Zlepšení kvality vod horního povodí řeky Moravy - II. fáze

změnový list č.		Datum předložení	30. 07. 2015
Ev.č.	ZL-099-S-Š-SO 2 005	Datum schválení	7. 08. 2015
Objednatel	Vodohospodářská zařízení Šumperk, a.s., Jílová 6, 787 01 Šumperk		
Správce stavby	Sdružení API-VRV, vedoucí partner API spol. s r.o., Palackého 12, 150 56 Praha 5		
Zhotovitel	IMOS Brno, a.s., Olomoucká 174, 627 00 Brno		
Změnový list předkládá:	zhotovitel		
Charakter změny:	Práce neobsažené v ZDS xx)	Oprava položek dle skutečnosti	
Stavba / objekt / úsek:	2. Město Šumperk / SO 2.002/ LOKALITA 5 -ČESKÁ ČTVRŤ/Dolnostuděnská		
<u>Specifikace změny:</u> Na základě dopisu ze dne 15.10.2014 s požadavkem města Šumperk na záměnu materiálu povrchové úpravy chodníku v ulici Dolnostuděnská od křižovatky Žerotínova po křižovatku s ulicí Tyršova, kdy zpětná povrchová úprava dle ZD je provedena z asfaltové směsi, se požaduje provést chodník v zámkové dlažbě. Důvodem je investiční akce „Cyklostezka Šumperk – Dolní Studénky“ kdy město Šumperk rekonstruovalo chodníky od křižovatky ulice Žerotínova ke vstupu do Tyršova stadionu v zámkové dlažbě a oprava chodníku projektem HP II. – sever na tento chodník přímo navazuje a je nevhod

VZOROVÝ PŘÍČNÝ ŘEZ CHODNÍKU V ul. DOLNOSTUDÉNSKÁ

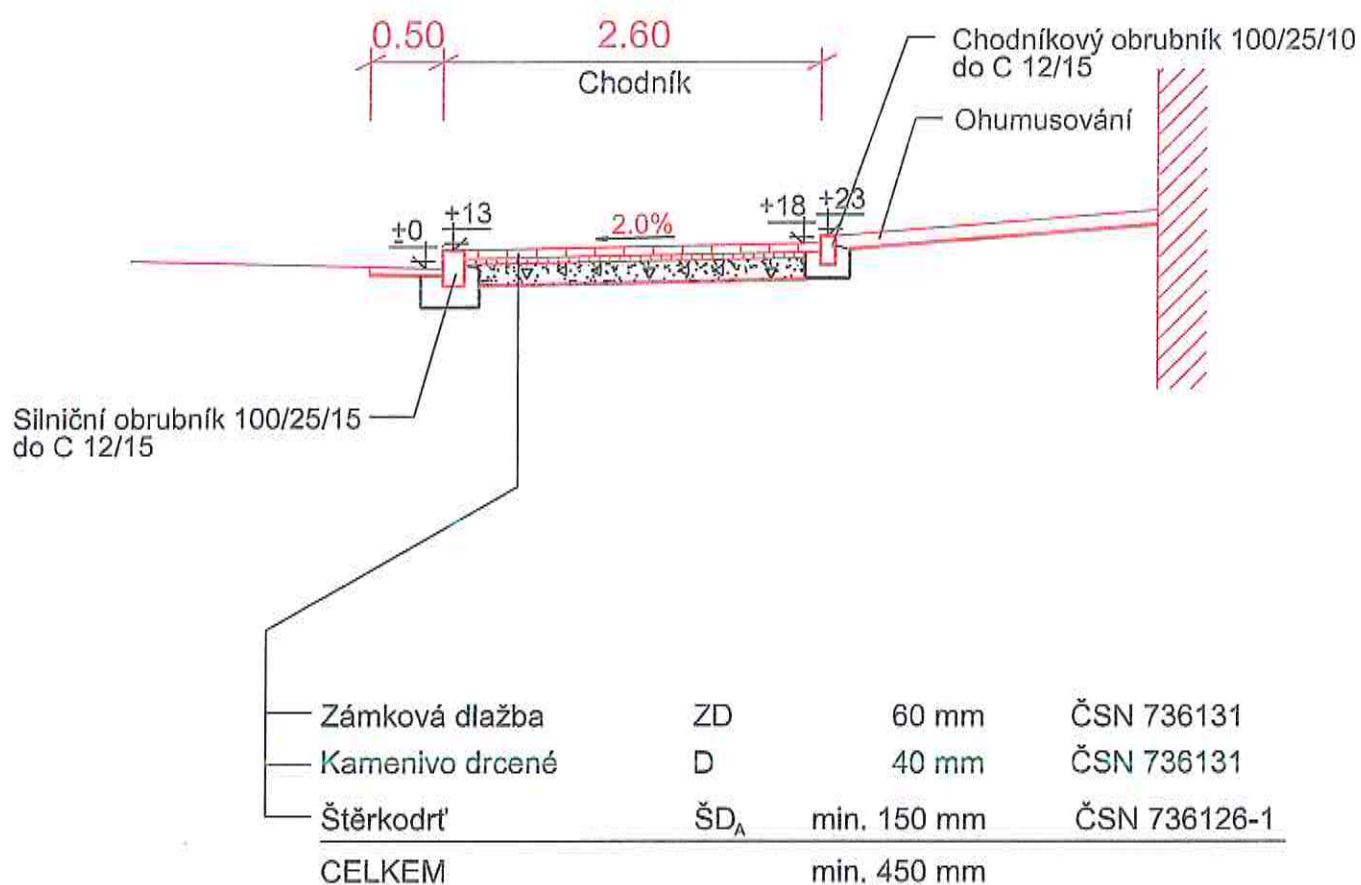
1. Na základě dopisu ze dne 15.10.2014 s požadavkem města Šumperk na záměnu materiálu povrchové úpravy chodníku v ulici Dolnostudénská od křižovatky Žerotínova po křižovatku s ulicí Tyršova, kdy zpětná povrchová úprava dle ZD je provedena z asfaltové směsi, se požaduje provést chodník v zámkové dlažbě. Důvodem je investiční akce „Cyklostezka Šumperk – Dolní Studénky“ kdy město Šumperk rekonstruovalo chodníky od křižovatky ulice Žerotínova ke vstupu do Tyršova stadionu v zámkové dlažbě a oprava chodníku projektem HP II. – sever na tento chodník přímo navazuje a je nevhodné zbývající část cca 120m provést asfaltovou směsí.

1. Zhotovitel po konzultaci s projektantem a zástupci města Šumperk navrhuje provést záměnu zpětné povrchové úpravy z asfaltové směsi na finální úpravu v zámkové dlažbě, tak aby finální povrchová úprava navazovala na rekonstruované chodníky městem Šumperk.

Pozn.: Beton ČSN EN 206-1 - C 12/15 - X0

Požadovaný modul přetvárnosti podloží $E_{\text{def},2} = 30 \text{ MPa}$

Fotodokumentace původního povrchu chodníku:

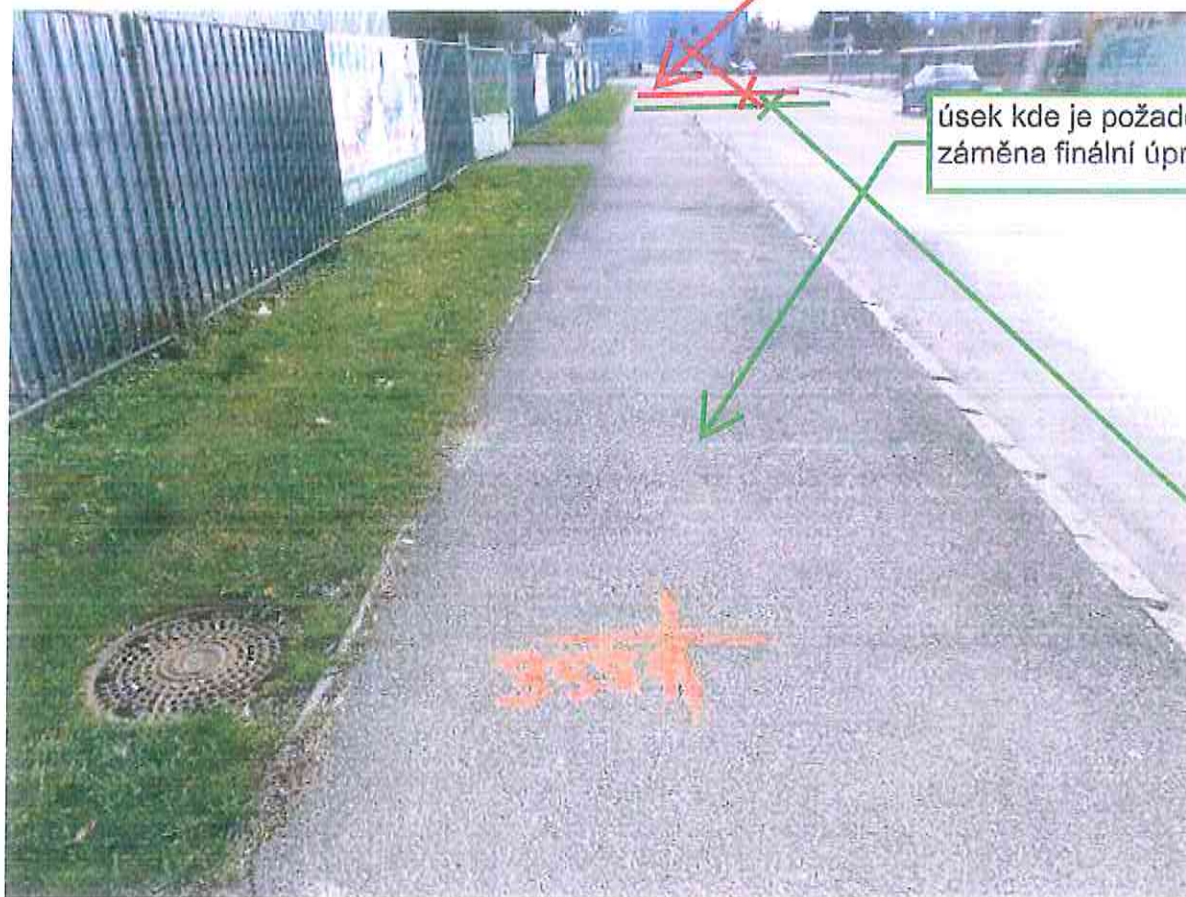
úsek kde je požadována
záměna finální úpravy povrchu

úsek kde je požadována
záměna finální úpravy povrchu
